Ruimtelijke onderbouwing wijzigingen zonnepark Kanaaldijk-Zuid Heino II (West)

PowerField

Datum: januari 2024

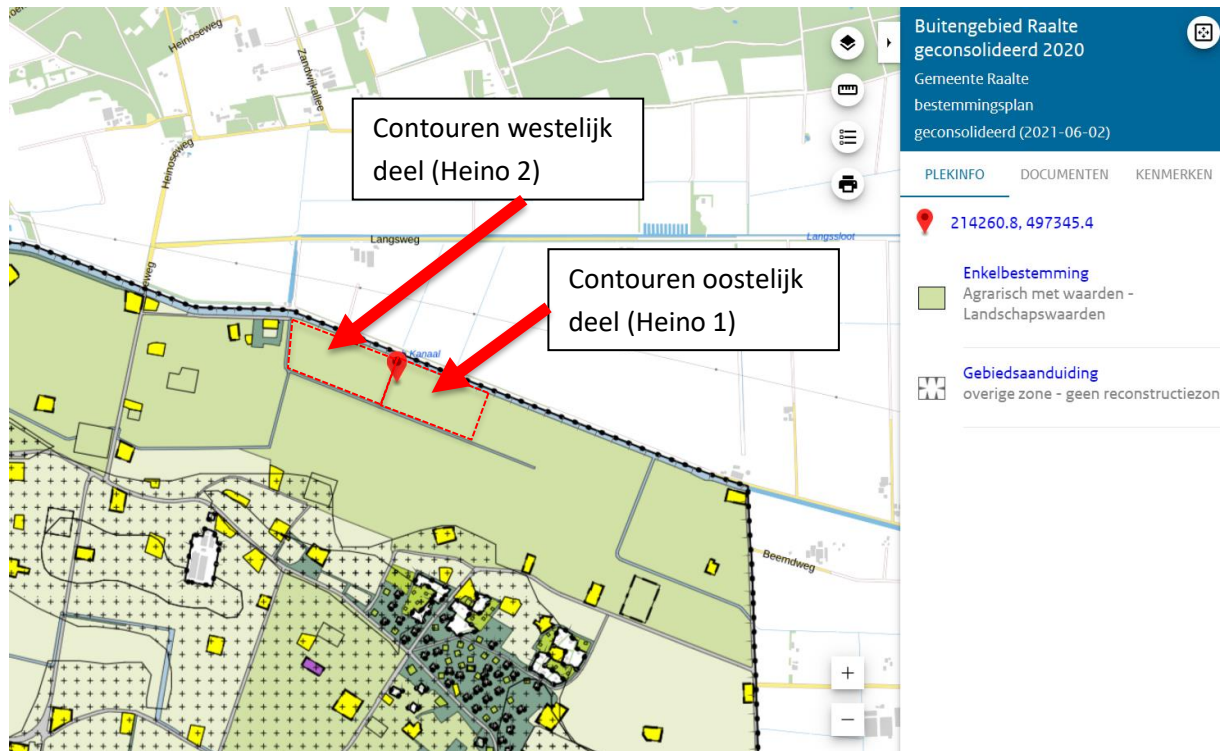
- In het dwarsprofiel uit het ontwerp van 2020 was een breedte van 2,5 meter tussen de zonnepanelen opgenomen. Dit hoort 1,5 meter te zijn. De afstand van 1,5 meter was wel correct in de technische tekening van 2020 opgenomen. Om dit te herstellen is in het aangepaste dwarsprofiel 1,5 meter opgenomen.
- In het dwarsprofiel uit het ontwerp van 2020 was een hoogte van de zonnepanelen van 2 meter opgenomen. Dit hoort 1,8 meter te zijn. De hoogte van 1,8 meter was wel correct in de tekst van het inrichtingsplan van 2020 opgenomen. Om dit te herstellen is in het aangepaste dwarsprofiel 1,8 meter opgenomen.
- Onder het hekwerk is een vrije ruimte opgenomen van 10 centimeter. In het dwarsprofiel uit het ontwerp van 2020 lijkt dit meer dan 10 centimeter te zijn. Om dit te herstellen is in het

aangepaste dwarsprofiel 10 centimeter opgenomen. Ook leek het hek lager dan 2 meter, om die reden is de bovenkant van het hekwerk in het dwarsprofiel op 2 meter getekend.

- De onderkant van de zonnepanelen bevindt zich op 60 centimeter van de grond. In het dwarsprofiel uit het ontwerp van 2020 lijkt dit minder hoog te zijn. Om dit te herstellen is in het aangepaste dwarsprofiel de onderkant van de zonnepanelen op 60 centimeter ingetekend. Daarnaast is in de reacties op het aangepaste plan aangegeven dat deze 60 centimeter niet was opgenomen. Dit is alsnog gedaan.
